先進医療審査の指摘事項（佐藤構成員）に対する回答1

先進医療技術名：難治性眼表面疾患（翼状片）に対するハイパードライヒト乾燥羊膜を用いた外科的再建

2015年7月21日

所属・氏名 富山大学附属病院再生医療チーム岡部素典

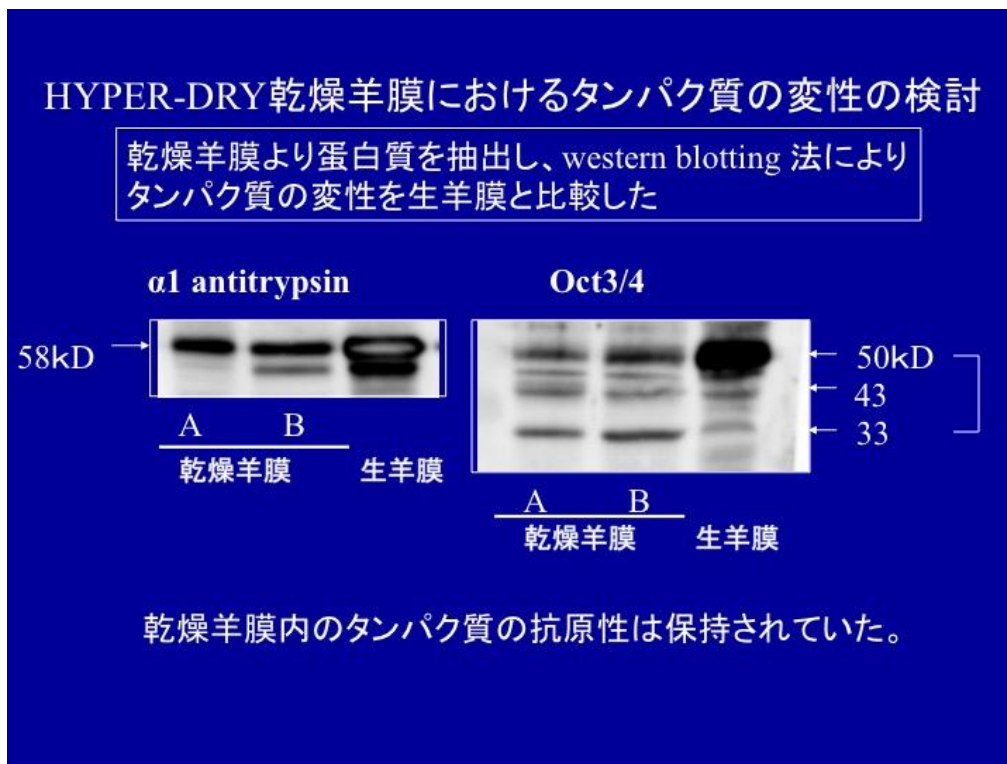
HD 化や、ガンマ線の照射、などにより羊膜の蛋白質が変成する可能性があるかと理解しているのですが、間違いないでしょうか？またもしそうであれば、どの程度の変成まで許容可能とお考えでしょうか？

評価基準とその評価方法について、ご教示ください。

HD 化によるタンパクの変性は WesternBlot で評価したところ、それほど変化していないこと、引張り試験でも大きく変化しないことから、大きなダメージは受けてないと考えております (図1)。

※ WesternBlot で $\alpha 1$ antitrypsin と Oct3/4 タンパクを検出しました。生羊膜と同様にその存在が確認できました。

図 3

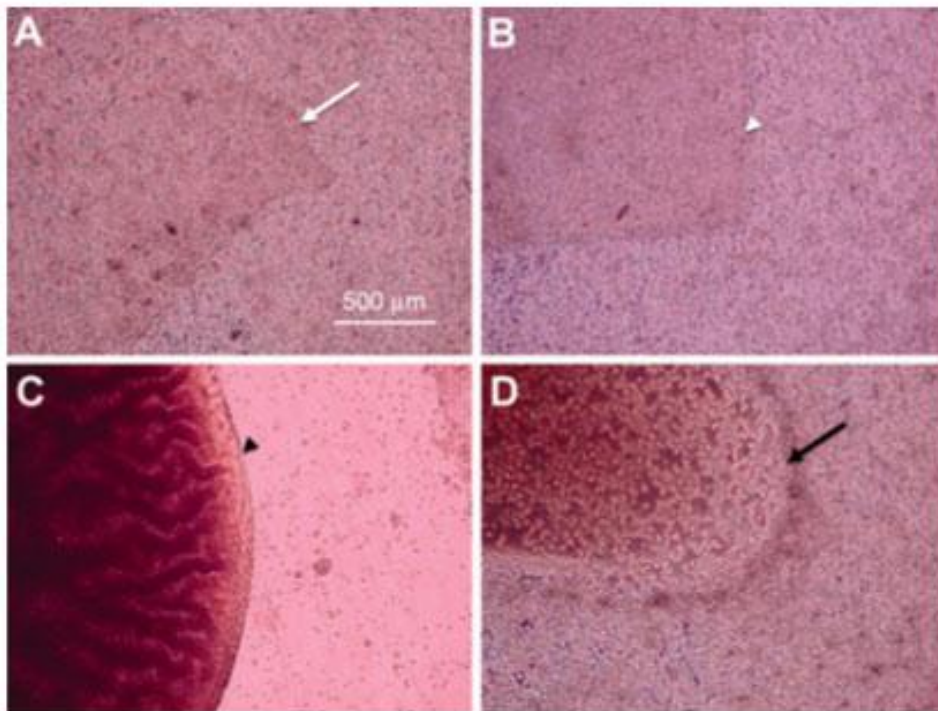
1) 一次刺激試験、感作性試験、眼粘膜刺激性試験、などの非臨床での安全性評価の必要性について、これまでどのような議論がなされてきたのか、ご教示ください。

1) 海外での乾燥用膜の製品化などから安全性は担保できていると考えていました。しかしながら、PMDA と事前相談をするうちに必要であろうと考えようになりました。眼科領域における粘膜部に使用するので、眼粘膜刺激試験を行い（表1）、その刺激がないことを確認致しました。また、細胞毒性試験において陰性で（図3）、包埋試験で問題ないことも確認致しました。

A が HD-AM を D の collagen gel で培養皿上に接着させたもので、HD-AM 上に細胞を播種すると細胞が進展・増殖しています。C は生体接着剤 (2-octyl-cyanoacrylate) を培養皿上に接着させてその上に細胞を播種したものの。2-octyl-cyanoacrylate の毒性により、その周囲に細胞が認められません。
